Keuringsverslag van een elektrische laagspanning- en zeer lage spanningsinstallatie

NIET CONFORM

Plaats van het onderzoek	
Straatnaam	Stapelstraat
Huisnummer	45
Busnummer	102
Postcode	3800
Gemeente	SINT-TRUIDEN
Land	België

Aard onderzoek: Controlebezoek van een oude huishoudelijke elektrische installatie van een wooneenheid bij verkoop op vraag van de verkoper volgens (KB 08/09/2019) - AREI Boek 1- 8.4.2. en 8.2.1. en 4.2.4.3.

Afbeelding schakel- en verdeelbord:

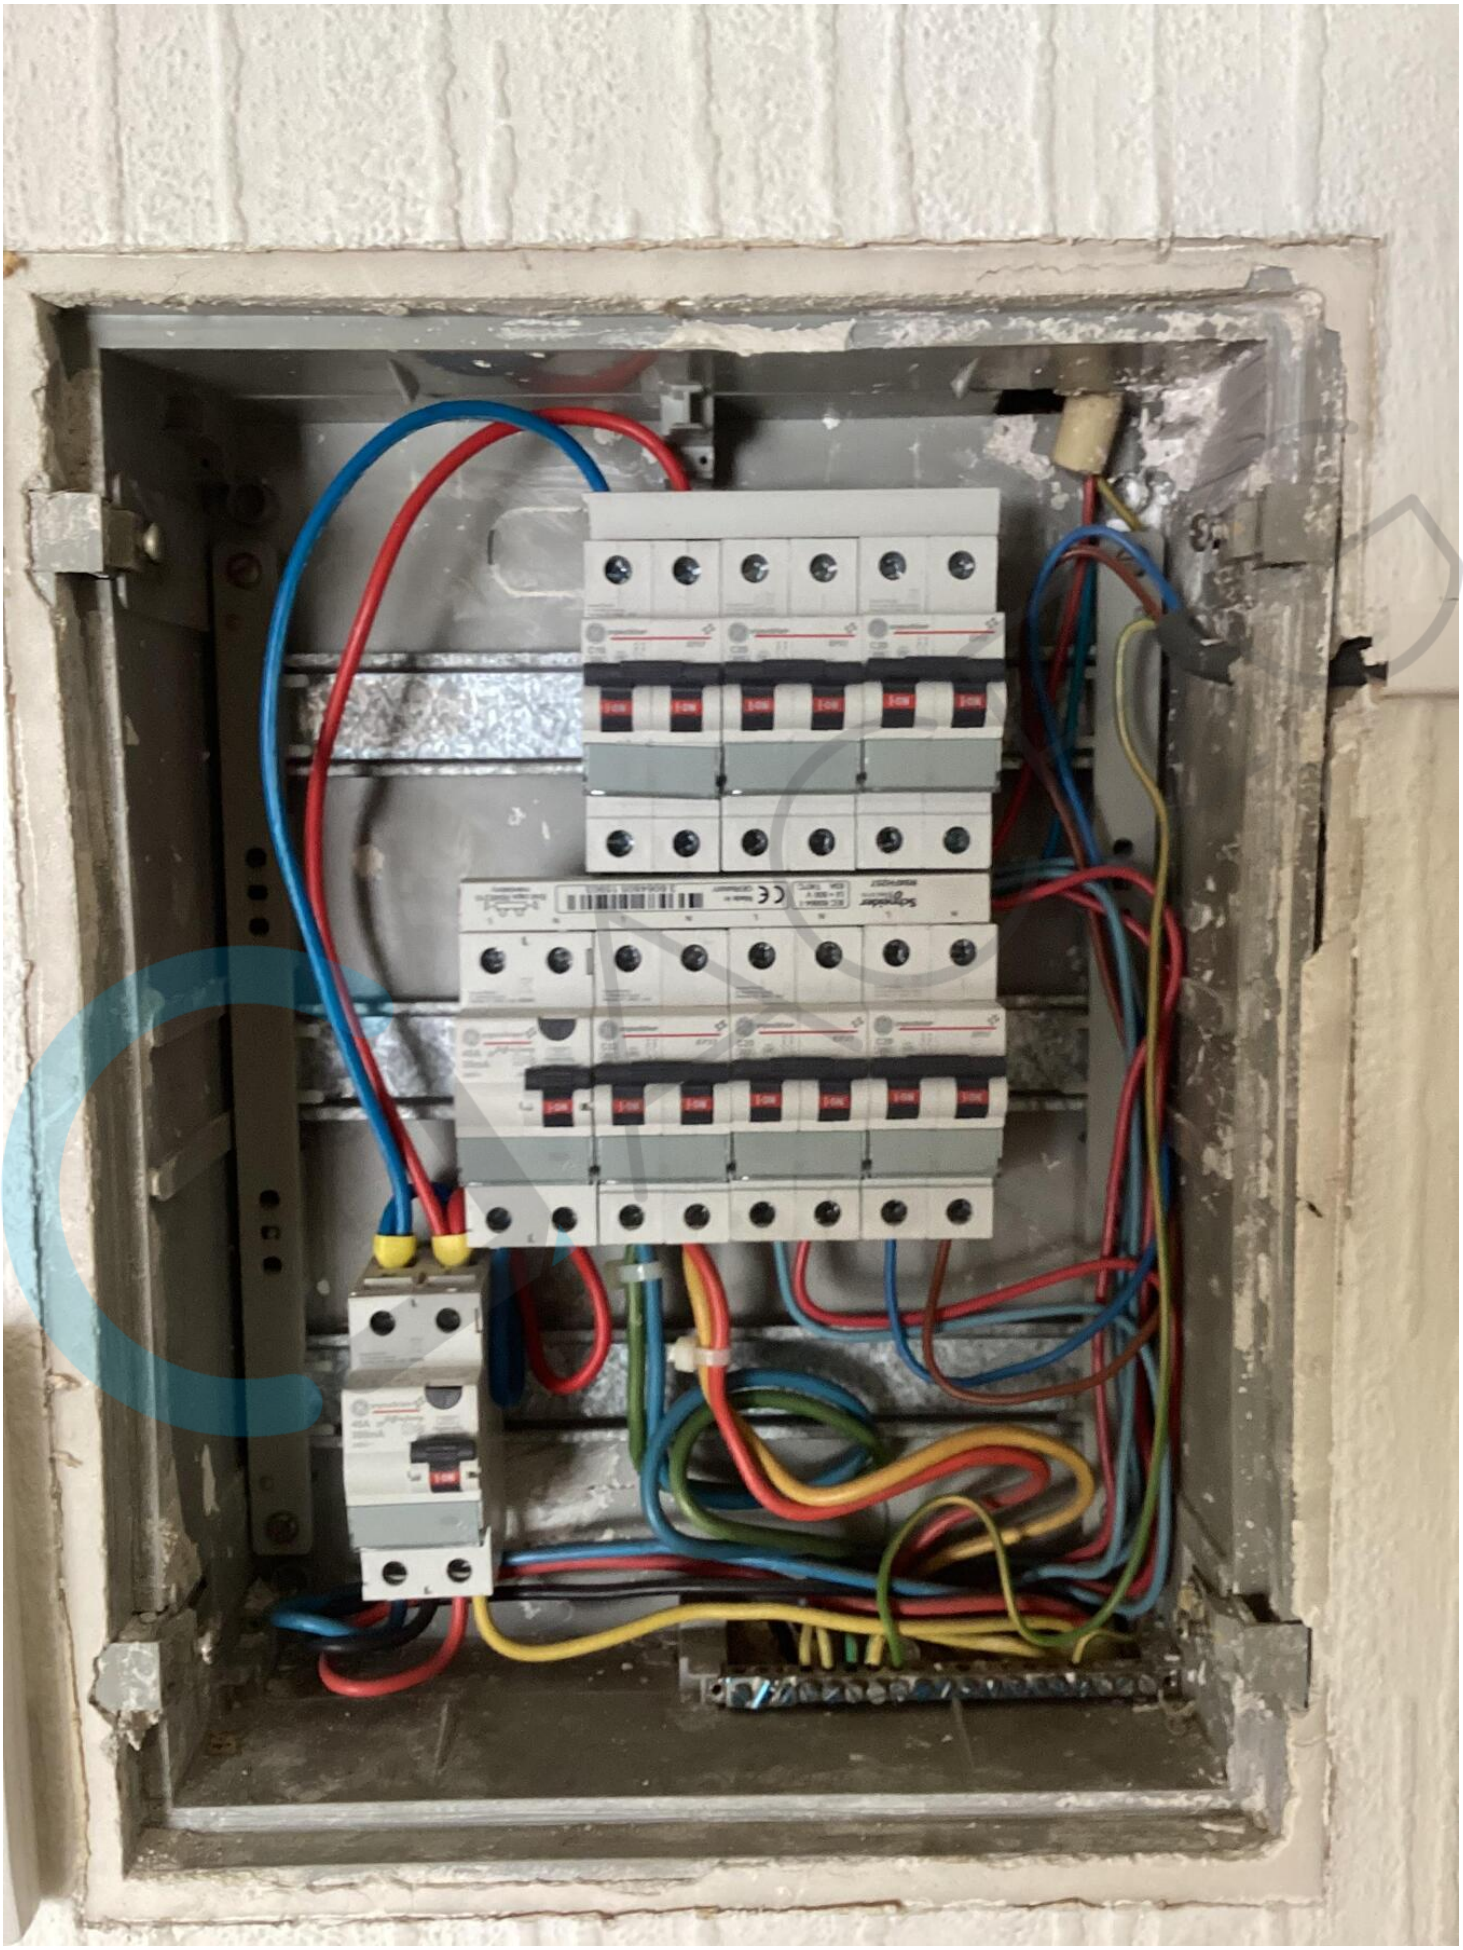
I5.08 Beschadigd en gebroken materiaal dient vervangen of hersteld te worden. De beschermingsgraad van het verdeelbord tegen rechstreekse aanraking is onvoldoende. (niet tenminste IPXX-B) (Boek 1 Onderafdeling 4.2.2.3.) Kelder

I5.10 De genaakbare, naakte onder spanning staande delen zijn onvoldoende afgeschermd. (Boek 1 Afdeling 5.1.4. en 4.2.2.3.) Kelder

I5.11 Niet gebruikte invoeringen van het verdeelbord zijn niet correct of onvoldoende afgedicht. (Boek 1 Afdeling 5.1.4. en 4.2.2.3.) Kelder

I6.01 De differentieelschakelaar aan het begin van de huishoudelijke installatie is niet verzegelbaar. (Boek 1 Onderafdeling 4.2.4.3.) Kelder

I7.01 De smeltzekeringhouders of houders van kleine vermogensschakelaars met pennen met een sectie kleiner dan 10mm2 zijn niet voorzien van kalibreerelementen. (Boek 1 Onderafdeling 5.3.5.5.A.) Kelder

I7.05 Het is verboden smeltzekeringen en/of vermogensschakelaars te overbruggen. (Boek 1 Afdeling 9.5.) Kelder
